**AVIS RELATIF À LA PROTECTION
CONTRE LES EVENTUELS EFFETS NOCIFS ET NUISANCES
PROVOQUÉS PAR LES RAYONNEMENTS NON IONISANTS
GÉNÉRÉS PAR DES ANTENNES ÉMETTRICES STATIONNAIRES**

Commune : FRAMERIES - Exploitant : ORANGE

Référence exploitant : 635C1_1 / 32635C1_1 / 42635C1_1

Rapport n° 3738 / 2023

Figure 1 : Vue en plan des lieux de séjour et des points de contrôle

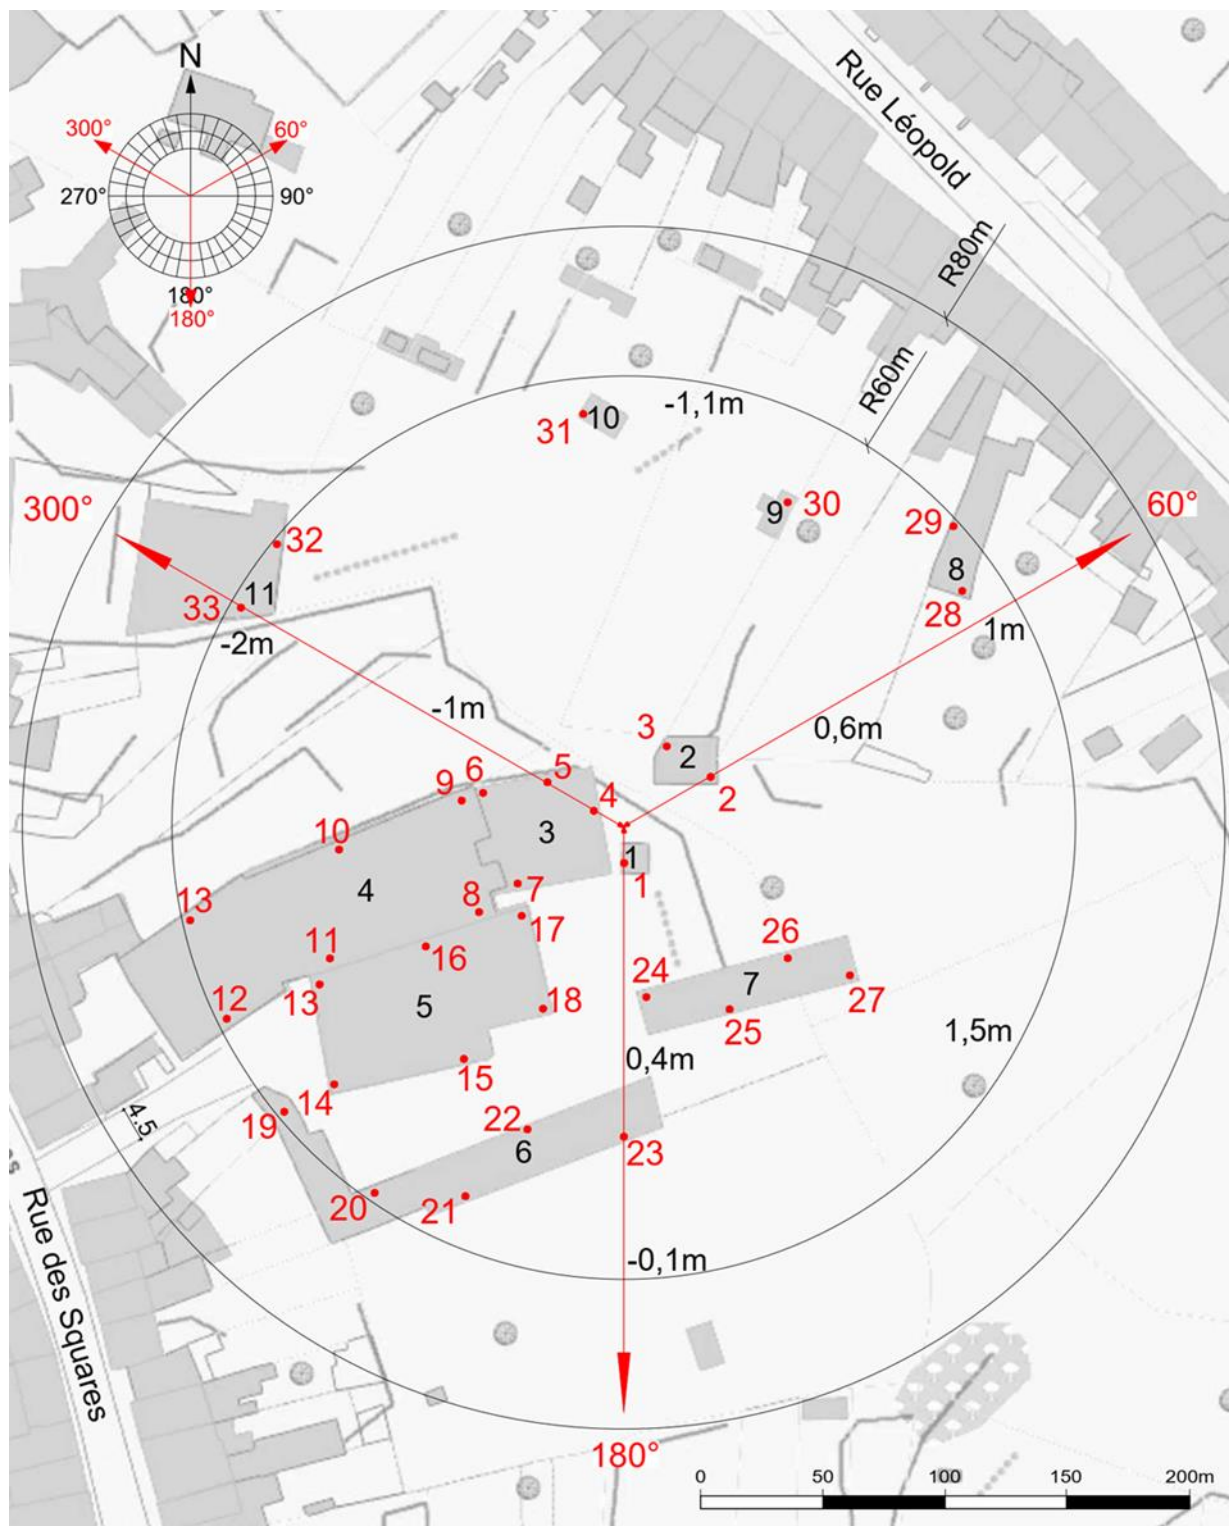
- le numéro du point de contrôle repris sur un des plans de la figure 1;
- le numéro du LS dans lequel se trouve le point de contrôle de la 1^{ère} colonne ;
- l'atténuation d'obstacle prise en compte pour le calcul de l'indice d'exposition dans le LS ;
- le résultat du calcul de l'indice d'exposition.

N° point de contrôle	LS	Atténuation (dB)	Indice d'exposition relatif à la limite par installation IE_i
29	LS8	3,0	0,060
28	LS8	3,0	0,047
14	LS5	3,0	0,036
20	LS6	3,0	0,033
32	LS11	3,0	0,029
21	LS6	3,0	0,028
33	LS11	3,0	0,028
13	LS4	3,0	0,026
19	LS6	3,0	0,025
12	LS4	3,0	0,021
13	LS5	3,0	0,021
5	LS3	3,0	0,017
6	LS3	3,0	0,016
15	LS5	3,0	0,015
23	LS6	3,0	0,014
22	LS6	3,0	0,014
2	LS2	3,0	0,013
31	LS10	3,0	0,013
24	LS7	3,0	0,013
30	LS9	3,0	0,013
9	LS4	3,0	0,012
4	LS3	3,0	0,012
3	LS2	3,0	0,010
17	LS5	3,0	0,010
7	LS3	3,0	0,009
1	LS1	3,0	0,008
18	LS5	3,0	0,007
11	LS4	3,0	0,007
8	LS4	3,0	0,006
25	LS7	3,0	0,006
10	LS4	3,0	0,005
26	LS7	3,0	0,004
16	LS5	3,0	0,003
27	LS7	3,0	0,002

Figure 2 : Vue en plan des installations d'antennes dans un rayon de 300 mètres autour de l'installation faisant l'objet de la demande d'avis

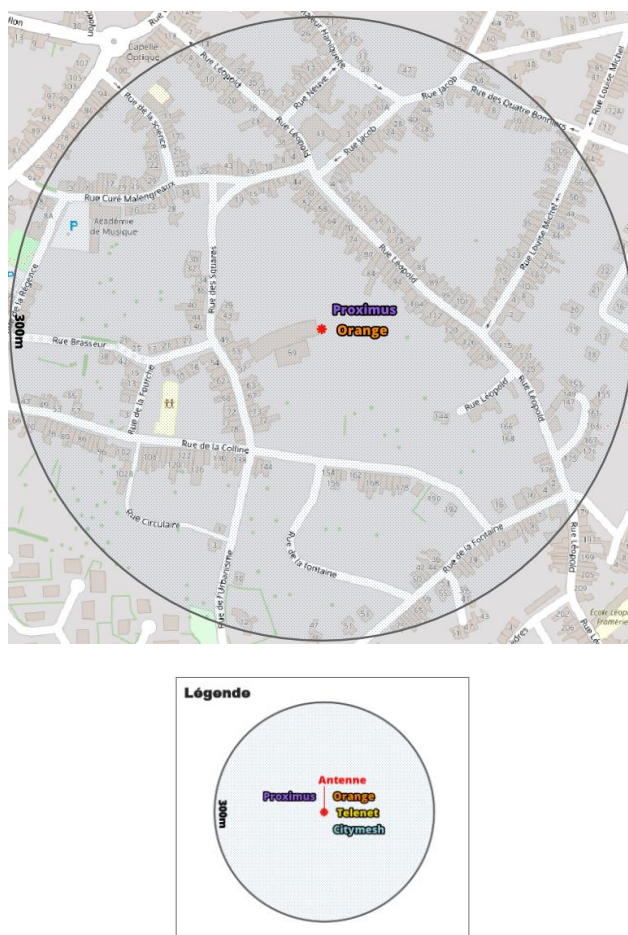
Compte tenu du nombre d'installations localisées dans la figure 2, il apparaît que l'intensité du rayonnement électromagnétique généré, dans les lieux de séjour situés à proximité de l'installation référencée dans le paragraphe 2, par l'ensemble des antennes émettrices stationnaires de l'ensemble des exploitants du même site d'antennes émettrices stationnaires respecte la limite fixée à l'article 4, § 2 du décret.
